Ministero dell' Ambiente e della Sicurezza Energetica

Commissione Tecnica PNRR - PNIEC

Parere n. 334 del 13 giugno 2024

Progetto	<p>Progetto di un impianto agrovoltaico denominato "03", avente potenza nominale pari a 15,57 MW da realizzarsi nel Comune di Avetrana (TA), e delle relative opere di connessione che ricadono nei Comuni di Erchie (BR), Avetrana (TA) e San Pancrazio Salentino (BR).</p> <p>ID: 7794</p>
Proponente	Asellus S.r.l.

Figura 9: Individuazione delle visuali paesaggistiche intorno all'area di impianto (strade e masserie)

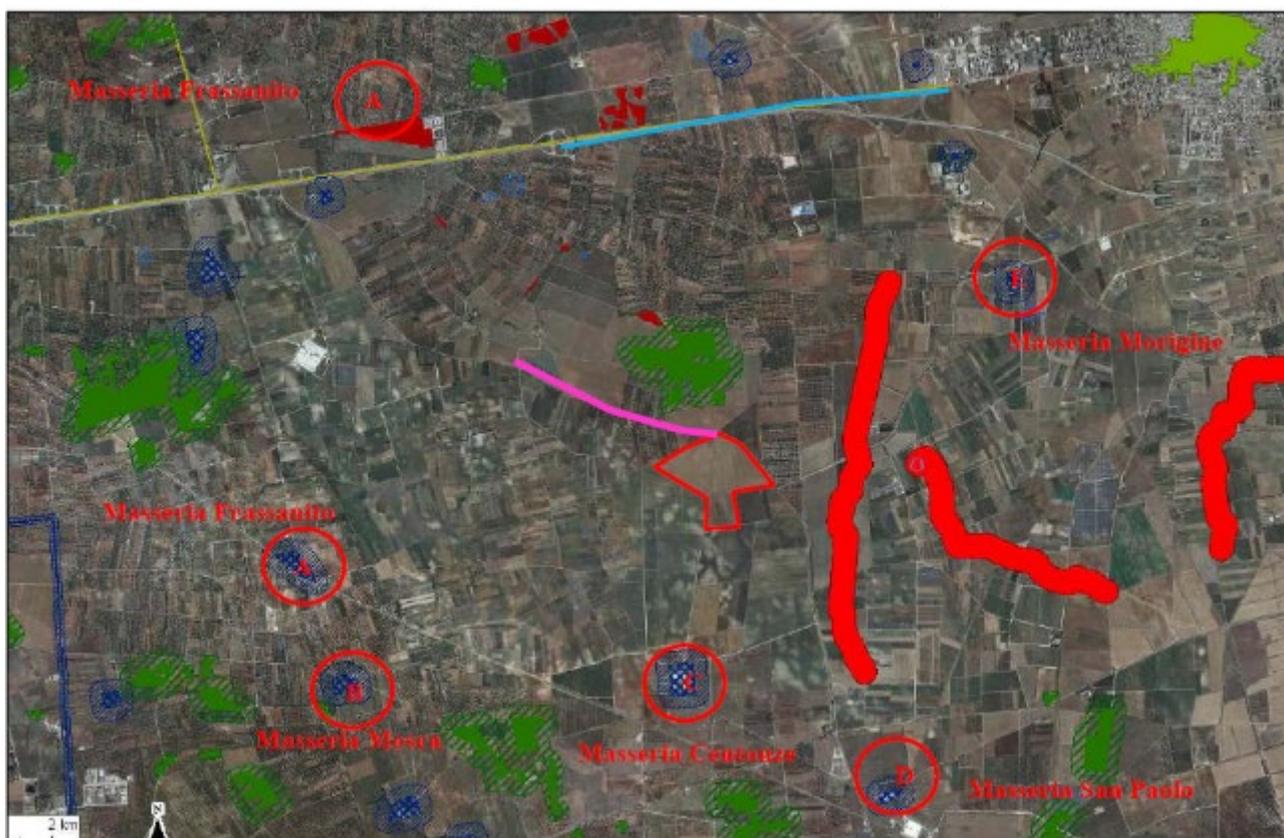
In particolare, il Proponente riporta nella relazione paesaggistica che "sono state individuate nr. 3 masserie", salvo poi elencarne 5:
